Dodatek č.2 ke Smlouvě o dílo

„Transformace Domova Černovice – Lidmaň II. - Telč“

Název stavby:	Číslo změny stavby:
TRANSFORMACE DOMOVA ČERNOVICE – LIDMAŇ II. - TELČ	01
Smlouva o dílo (SoD) ze dne: 17.6.2025 ID : 178123	
ZL č.01 - Statické zajištění, bourací práce, vyzdívky a stropní kce SO-01

ZPRÁVA Z PROHLÍDKY NOSNÝCH KONSTRUKCÍ OBJEKTU SO01 ZE DNE 14.8.2025

Telc, zajisteni stredni nosne steny 2025-08-15.png – Obrázek, 1 MB

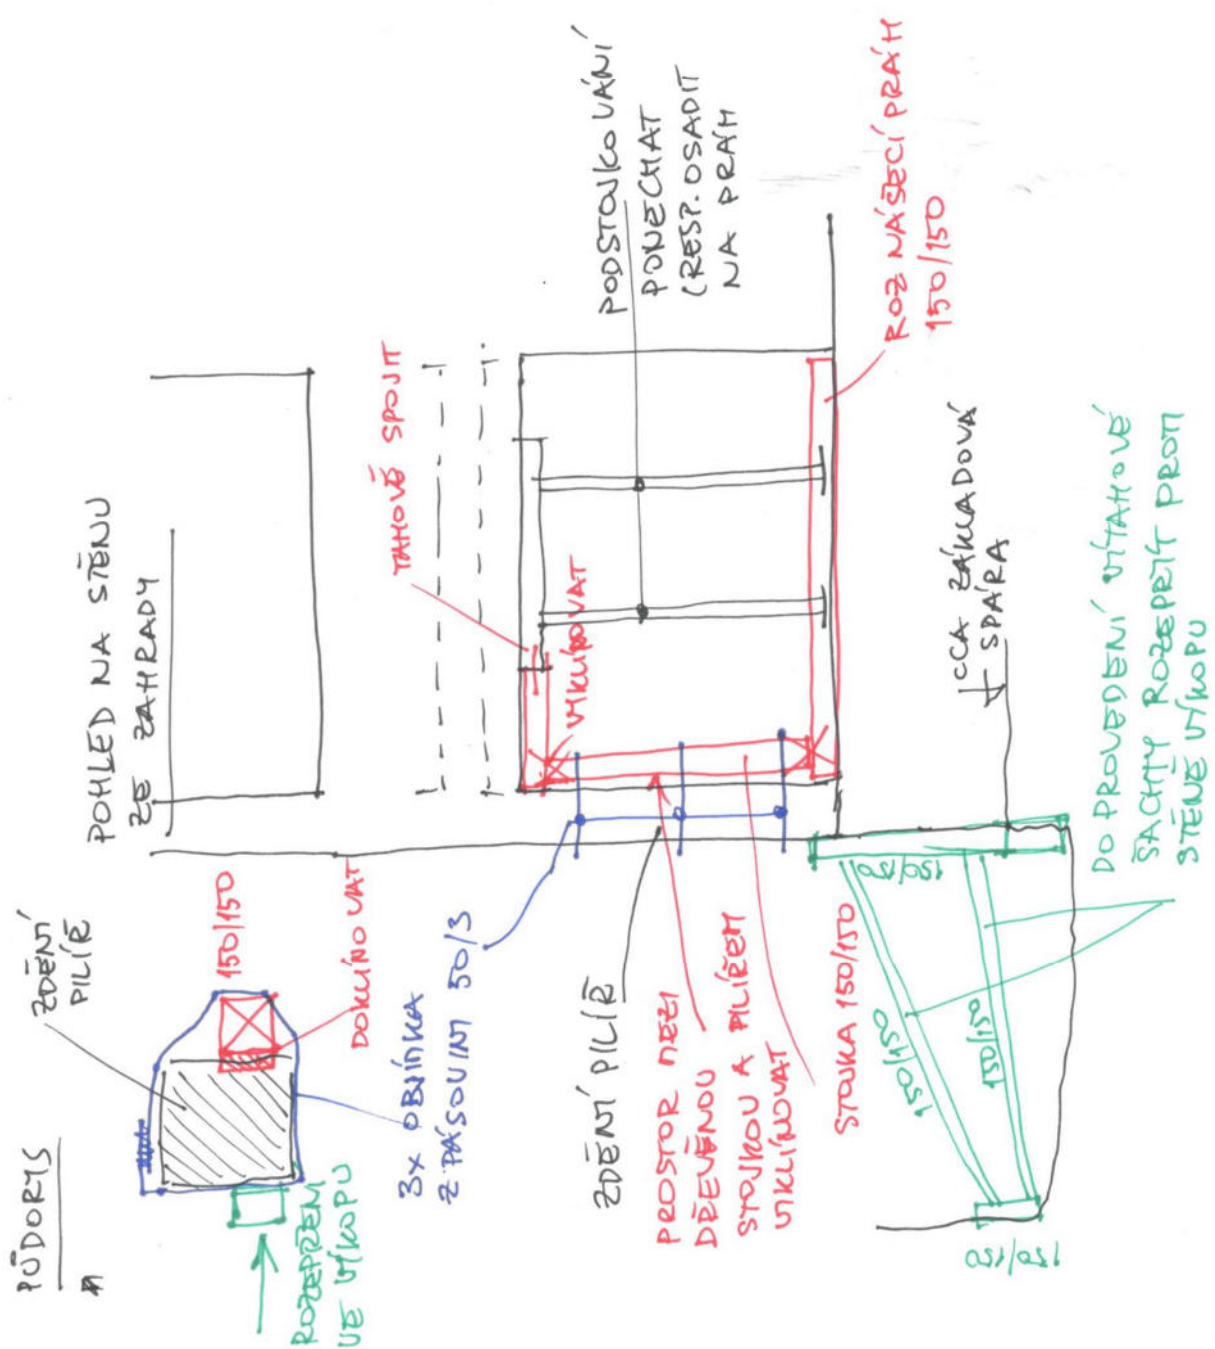
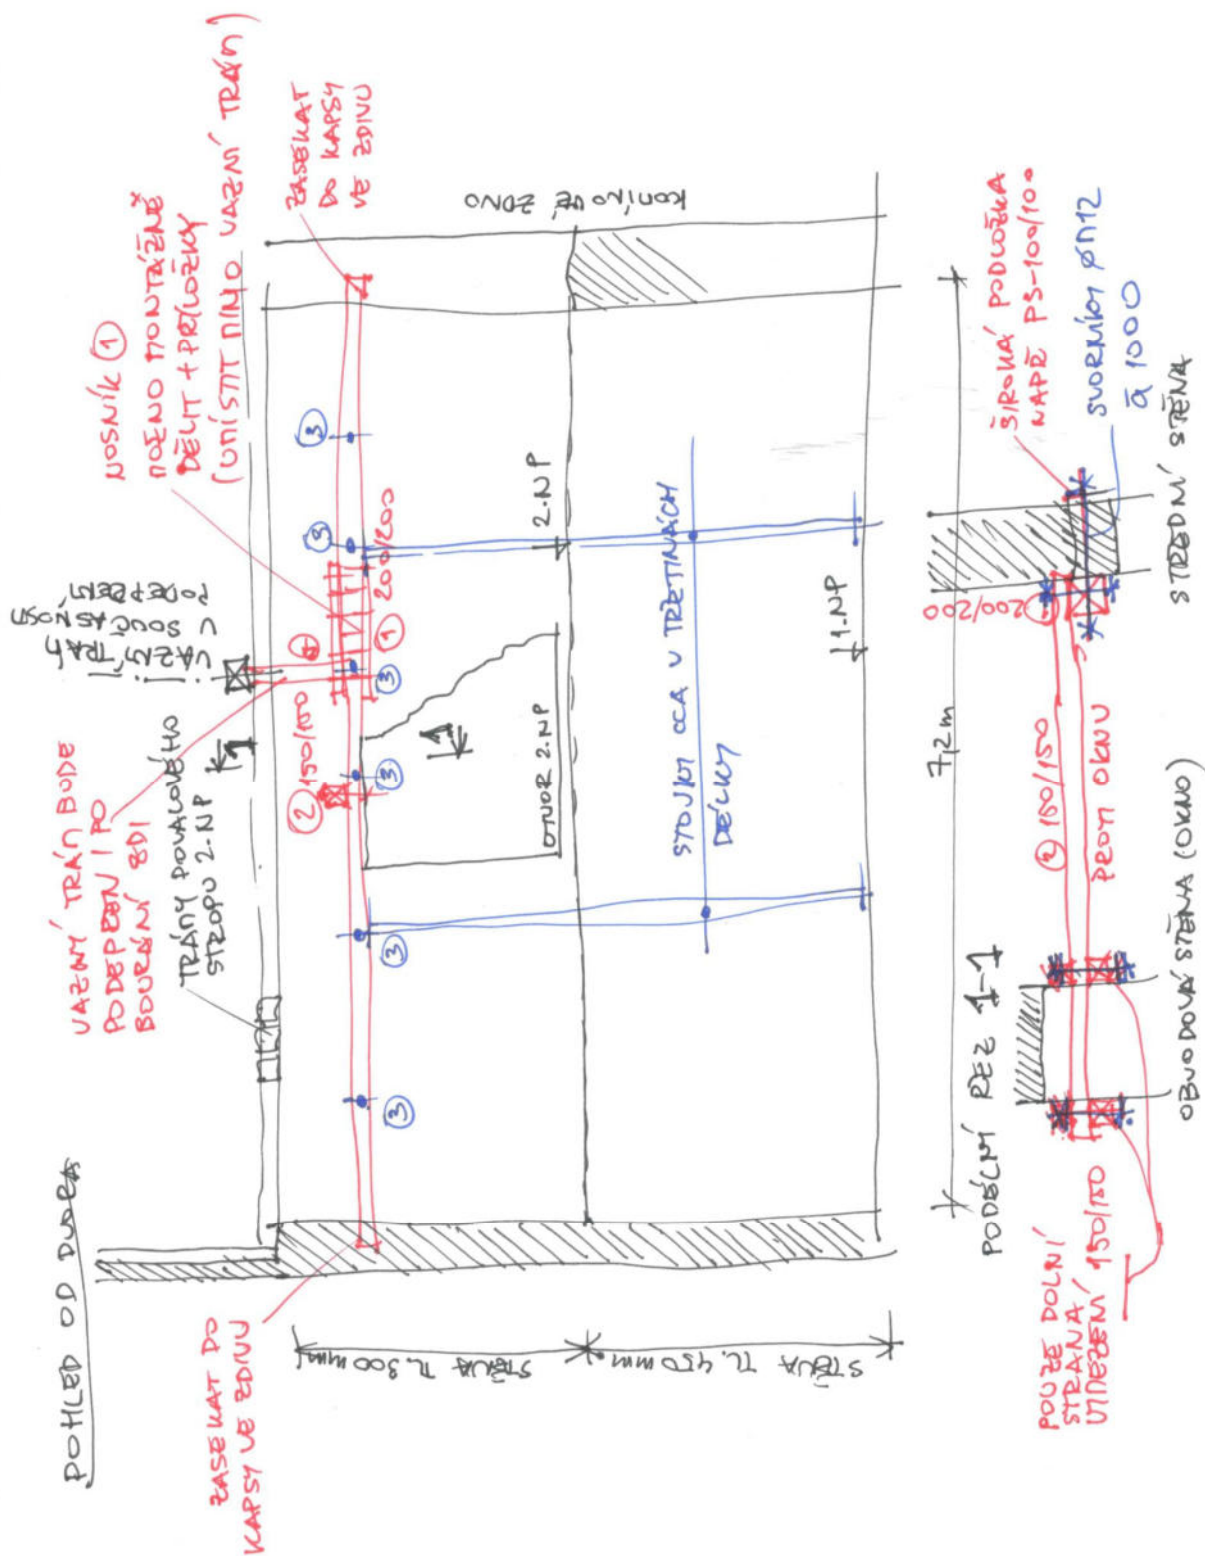
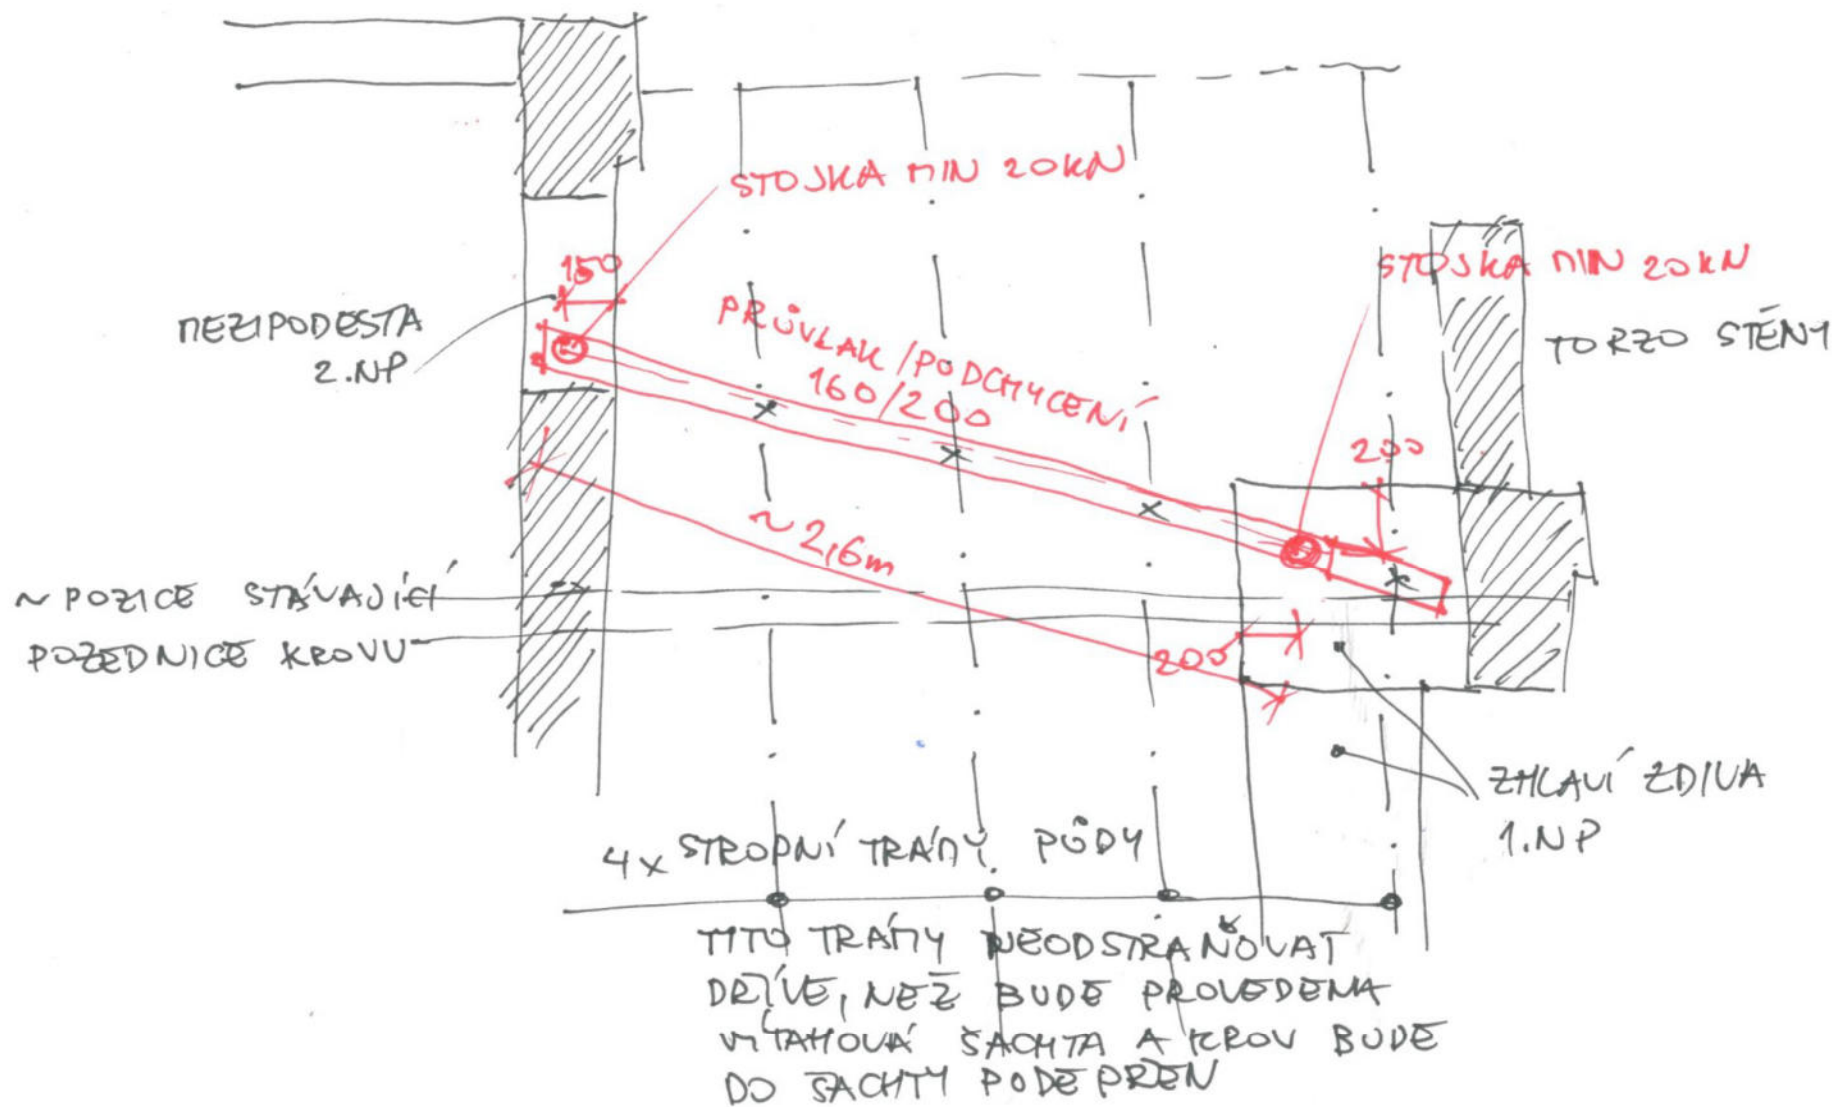
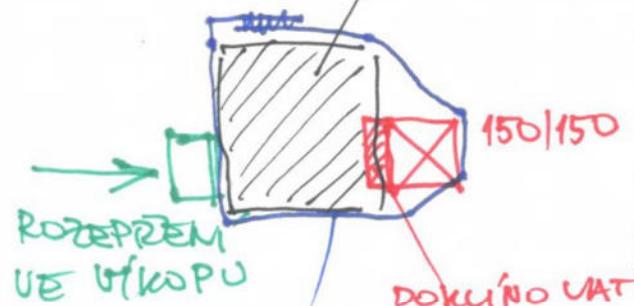
- 1) Zajištění zděného pilíře u výtahové šachty. U tohoto pilíře bezprostředně hrozí, že ztratí svoji únosnost a stabilitu. Kromě podstojkování navrhuji i vzepření základů proti stěnám výkopu. Toto vzepření by nemělo ničemu překážet, protože bude půdorysně mimo výtahovou šachtu.

- 2) Podchycení volného stropu nad 2.NP nad výtahovou šachtou. Stropní konstrukce je nyní "nějak" zavěšena do konstrukce krovu, ale zjevně došlo k nadměrnému posunu stropních nosníků. Bezprostředně hrozí kolaps stropu. Proto je nutno strop co nejdříve podepřít dle přiloženého schéma. Nakreslené by mělo odpovídat tomu, co bylo řečeno na místě. Tato část stropu, včetně navrhovaného podepření, musí na místě zůstat až do provedení výtahové šachty. Teprve, až bude krov podepřen do výtahové šachty, může být podepření odstraněno.

- 3) Zajištění střední nosné stěny. Toto zajištění je třeba provést co nejdříve, ale dokud budou stropní trámy ve zhlaví stěny, ke ztrátě stability by dojít nemělo. V zásadě nakreslené odpovídá domluvě na místě. Hlavní nosník č.1 je možno rozdělit na dvě části, které budou vzájemně spojeny příložkami. Přidal jsem příčný nosník č.2, který půjde od střední stěny do okenního otvoru v obvodové stěně, kde bude neposuvně zakotven. Až započnou bourací práce na této střední stěně tl.200 mm, bude stávající vazný trám podepřen do navrhovaného podepření. Toto zajištění zůstane na místě až do doby, dokud nebude vazný trám krovu znovu podepřen do nové stěny 2.NP (bude popsáno včetně bourání následně).

Nyní zaslané 3 místa montážního podepření je třeba provést co nejdříve. Přes víkend bych vypracoval vlastní zprávu, kde budou popsány všechny body, o kterých jsme se na místě bavili (klenba, bourání stěn 2.NP, úprava stěn 1.NP, opásání pilíře u výtahové šachty atp.). Tato zpráva bude i obsahovat postup prací, které mohou být započaty až po provedení výše uvedené trojice zajištění.
